INFORME IVN N° 087-2024/DGR

Entidad:	INPE - Oficina General de Infraestructura
Procedimiento:	Licitación Pública N° 3-2024-INPE-OIP-CS-1, convocada para la contratación de la ejecución de la obra "Mejoramiento y ampliación del servicio de readaptación social del establecimiento penitenciario de Abancay, distrito de Abancay, provincia de Abancay, departamento de Apurímac" CUI N°2384330"
Referencia:	a) Expediente N° 2024-0094712 b) Expediente N° 2024-0099093 c) Expediente N° 2024-0102107

Imagen N° 1: Documento publicado en el acápite “Estudios Técnicos” de la sección 3 del Expediente Técnico del SEACE, desde la convocatoria

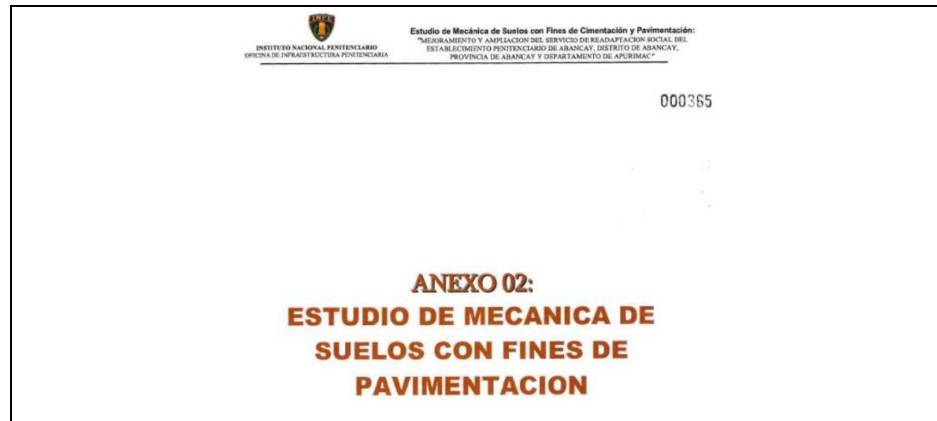
- 3.10. De la revisión del archivo “ESTUDIO DE MECANICA DE SUELO_compressed 1.pdf”, registrado en la sección 3, apartado “Estudio técnicos”, del Expediente Técnico de Obra publicado en el SEACE con ocasión de la convocatoria, se aprecia en dicho archivo que contiene el Anexo N° 2 “Estudio de mecánica de suelos con fines de pavimentación”, tal como se aprecia en la siguiente imagen:

- 3.12. De lo anterior, se aprecia que, desde la etapa de formulación de consultas y observaciones, se advirtió que, en el expediente técnico de obra publicado en el SEACE, solo se encontraba el estudio de mecánica de suelos con fines de pavimentación (Anexo N° 02), por lo que se solicitó la ubicación del estudio de mecánica de suelos de las edificaciones. Ante lo referido, la Entidad aclaró que el documento solicitado por el participante será publicado con ocasión de la integración de las bases.
- 3.13. En relación con ello, con ocasión a la integración de bases, la Entidad publicó el 'Estudio de Suelos' en su totalidad, tal como se aprecia en la imagen siguiente:

- 3.16. Ahora bien, de lo manifestado por la Entidad, se desprende que el expediente técnico de obra publicado en el SEACE no cuenta con el estudio de suelos, desde la etapa de convocatoria del presente procedimiento de selección.

- 3.19. En tal sentido, corresponde señalar que, en el presente procedimiento de selección materia de análisis, no se cumplió con publicar el Expediente Técnico de Obra completo, lo cual contraviene los Principios de Transparencia y Publicidad, así como lo establecido en las disposiciones normativas antes señaladas correspondiente al objeto de la convocatoria, constituyendo un vicio que afecta la validez del mismo.

Estudio de Suelos: Se precisa que, **el Estudio de Suelos completo no formo parte del expediente técnico publicado en el SEACE desde la convocatoria.** (...)” (El resaltado y subrayado son agregados).

Imagen N° 4: Archivos “1. ESTRUCTURAS_05.01.ZIP” y “1. ESTRUCTURAS_05.02.ZIP”

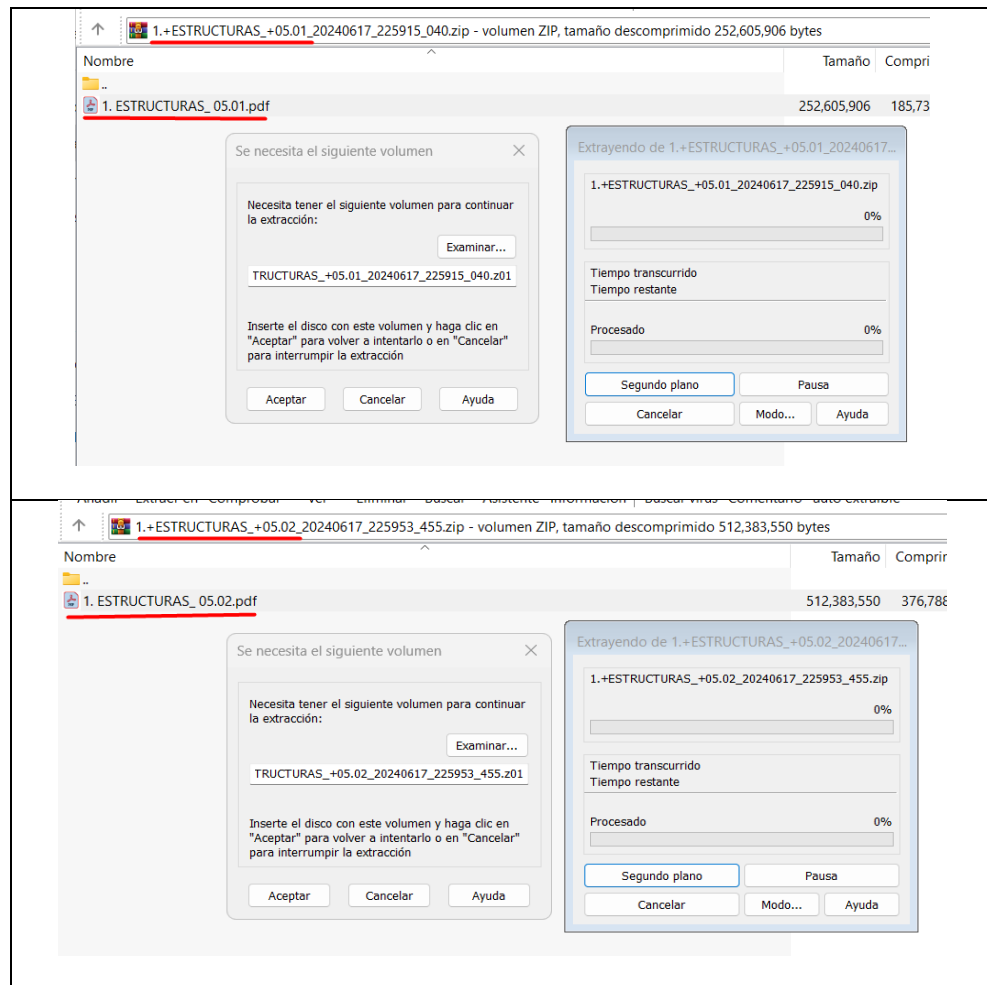
3.22. Ahora bien, al descomprimir los archivos “1. ESTRUCTURAS_05.01.ZIP” y “1. ESTRUCTURAS_05.02.ZIP”, **no se puede visualizar** el contenido de los mismo, debido a que se necesitaría el siguiente volumen para continuar con la extracción, tal como se aprecia en las siguientes imágenes:

3.24. En virtud a ello, mediante la notificación electrónica de fecha 22 de julio de 2024 y reiterativo de fecha 30 de julio de 2024, se solicitó a la Entidad, entre otros aspectos, i) indicar la ubicación en el expediente técnico de obra del SEACE donde se habría publicado los planos de estructuras desde la lámina E7 hasta la lámina E10, ii) aclarar la razón por la cual los archivos “1. ESTRUCTURAS_05.01.ZIP” y “1. ESTRUCTURAS_05.02.ZIP” no se podrían visualizar al ser descargado desde la plataforma del SEACE.

- 3.29. De lo manifestado por la Entidad, se desprende que no publicó los planos de forma completa en la convocatoria del procedimiento de selección. En consecuencia, se advierte que el expediente técnico de obra publicado en el SEACE no cuenta con dicho documento en su totalidad desde la etapa de convocatoria del presente procedimiento de selección.

Por otro lado, corresponde a la Unidad de Obras y Equipamiento precisar la razón por la cual los archivos “1. ESTRUCTURAS_05.01.ZIP” y “1. ESTRUCTURAS_05.02.ZIP”, no se podrían visualizar al ser descargado desde la plataforma del SEACE.

Adicional a lo anterior, se adjunta el link de acceso: **<http://gofile.me/357PS/QXsK3MReh>** con contraseña: **Abancay2024**, en donde **se adjunta los planos de la Especialidad de Estructuras**, las cuales, **si bien es cierto estuvieron en el expediente de obra, estas fueron dañados al momento de la compresión.**

Imagen N° 6: Documento publicado en el acápite “Especificaciones técnicas” de la sección 2 del Expediente Técnico del SEACE.

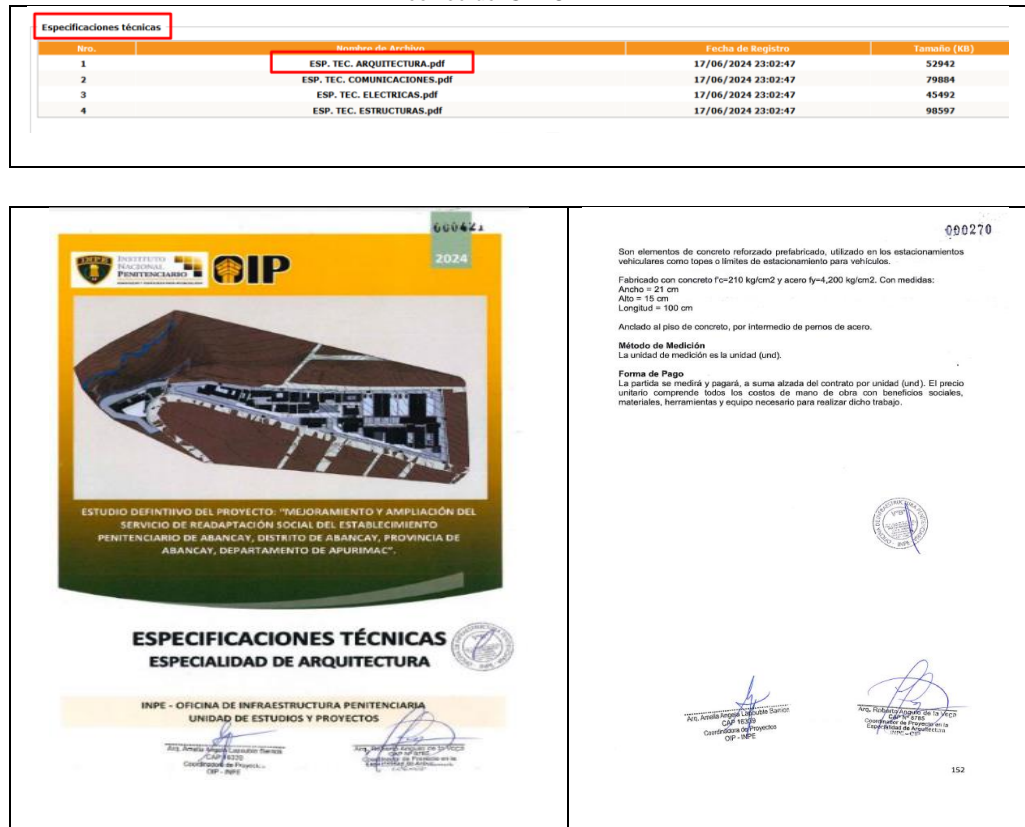
3.37. De la revisión del archivo “ESP.TEC. ARQUITECTURA.pdf” del apartado “Especificaciones Técnicas” de la sección 2 del expediente técnico de obra publicado en el SEACE, se advierte que dicho archivo cuenta con 152 páginas (folios 270 – 421), el cual contendría las especificaciones técnicas del proyecto, tal como se aprecia en la siguiente imagen:

3.38. Ahora bien, de la revisión de dicho archivo, se advierte que las partidas indicadas en el referido documento, **no tendrían congruencia** con las partidas, según la estructura del presupuesto de obra, tal como se aprecia a continuación:

Especificaciones Técnicas: Se aclara que, **dichas incongruencias mencionadas por la Dirección de Gestión de Riesgos – OSCE han sido corregidas**. Por lo que, se remite las especificaciones técnicas corregidas y uniformizadas. Es preciso indicar que, dicha modificación ha sido aprobada por la Unidad de Estudios y Proyectos OIP, mediante Resolución N° D000009-2024-INPE-OIP-UEYP (01AGO2024).

- 3.40. Por lo que, considerando que dicha información resultaría relevante para la ejecución de la obra; corresponderá a la Entidad **publicar las especificaciones técnicas corregidas**, con ocasión de la nueva convocatoria.

Imagen N° 7: Documento publicado en el acápite “Análisis de precios” de la sección 3 del Expediente Técnico del SEACE.

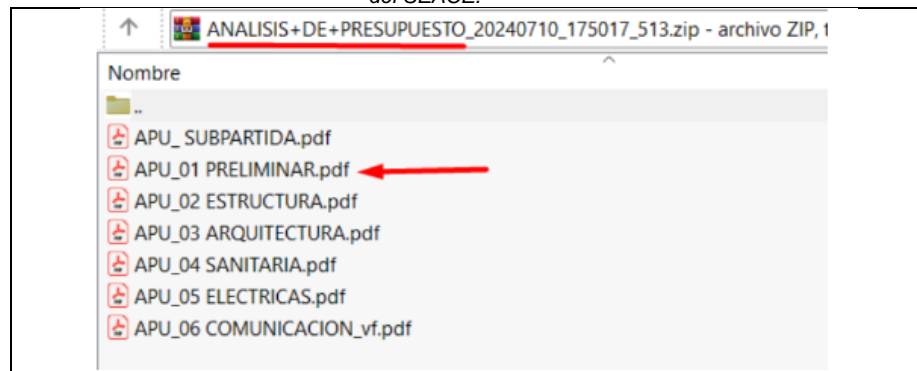
- 3.41. De la revisión del archivo “ANALISIS DE PRESUPUESTO.ZIP” del apartado “Análisis de precios” de la sección 3 del expediente técnico de obra publicado en el SEACE, se evidencia los siguientes archivos:

- 3.42. Al respecto, de la revisión del archivo “APU_02 ESTRUCTURA.pdf”, se aprecia que contiene 4 páginas (folios 452-455), siendo que el análisis de precios unitarios **inicia desde la partida “01.01.01.01.10.03 Plataforma de concreto, encofrado y desencofrado”**, tal como se aprecia en la imagen siguiente:

- 3.44. De lo expuesto, no se advierte los análisis de precios unitarios desde la partida "01. Obras provisionales, trabajos preliminares, seguridad y salud" a la partida

“01.01.01.01.10.02 Plataforma de concreto $f'c=175$ kg/cm², e=15cm, acabado semipulido”, conforme a la estructura del presupuesto de obra.

Análisis de precios unitarios: Se aclara que, la ubicación de los análisis de precios unitarios, desde la partida “01. Obras provisionales, trabajos preliminares, seguridad y salud” a la partida “01.01.01.01.10.02 Plataforma de concreto $f'c=175$ kg/cm², e= 15cm, acabado semipulido”, se encontraron en disponibles **DESDE LA CONVOCATORIA** en la sección 1.11 ACCESO VIRTUAL AL EXPEDIENTE TÉCNICO DE LA OBRA, de las bases administrativas. Resulta necesario precisar que, corresponde a la Unidad de Obras y Equipamiento verificar y remitir el archivo del análisis de precios unitarios completos.

- 3.46. Por lo que, considerando que dicha información resultaría relevante para la ejecución de la obra; corresponderá a la Entidad **publicar los análisis de precios unitarios completos**, con ocasión de la nueva convocatoria.
